改善箇所説明図

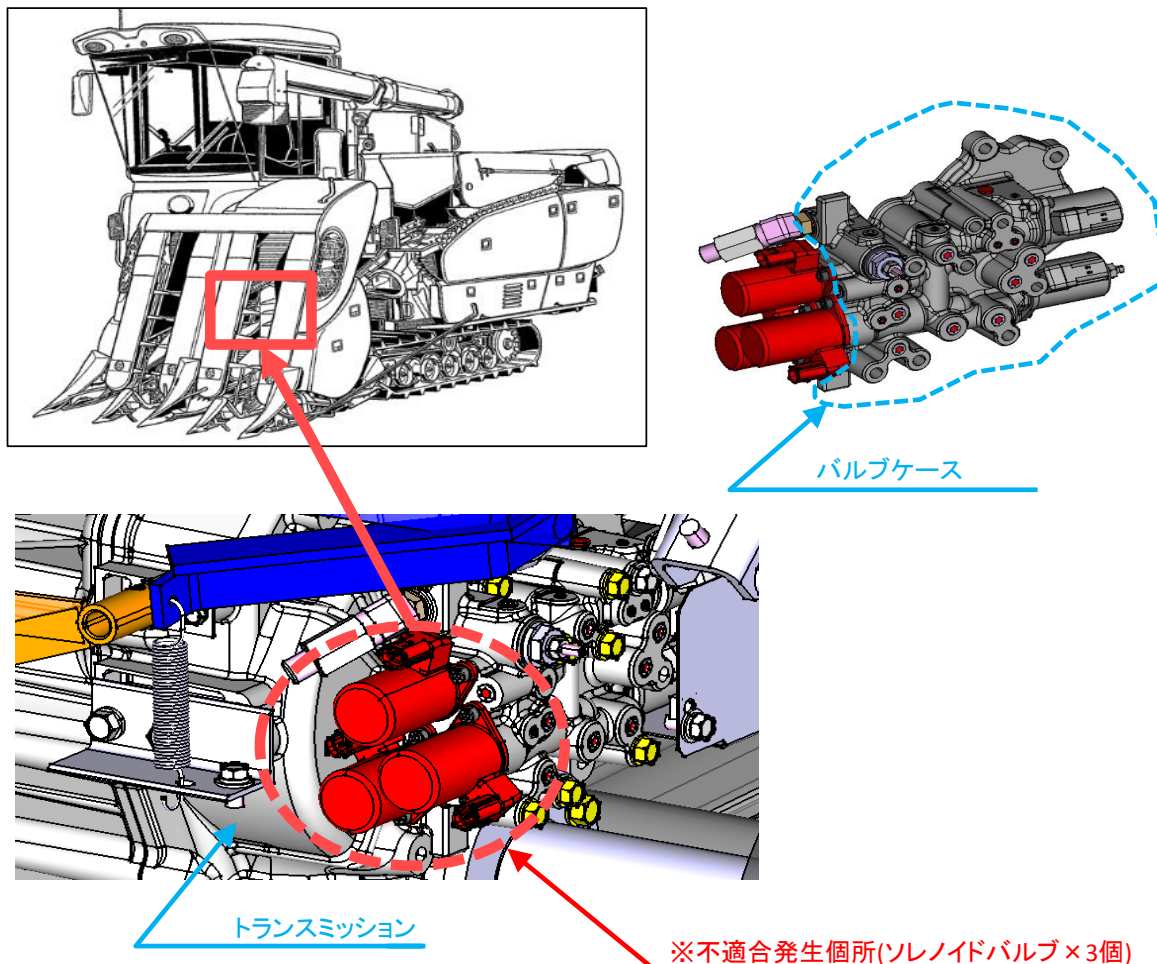
不具合内容:

トランスミッションの左右旋回クラッチを制御する旋回装置において、以下の①及び②の内容により、旋回しようと操向レバーを操作しても、車両が直進する恐れがある。

①ソレノイドバルブの内部形状が不適切であるため、油圧作動油に混入した金属片等がソレノイドバルブ内部に入り込んだ場合、噛み込みが発生しソレノイドバルブが固着する。

②ソレノイドバルブの内部構造が不適切であるため、ソレノイドバルブ内に入り込んだ油がソレノイドバルブ内部から抜けずに密閉状態となり、バルブ内で圧力を保持してしまい、その状態でバルブが作動することで油の温度が上昇し、油の熱膨張によりソレノイドバルブが作動不良になる。

改善の内容:

全車両、対策したソレノイドバルブに交換する。
また、併せてトランスミッションオイルを新品に交換する。

改善後の識別:

下の写真の部位、機種銘板の左下に白色マーキングを実施する。
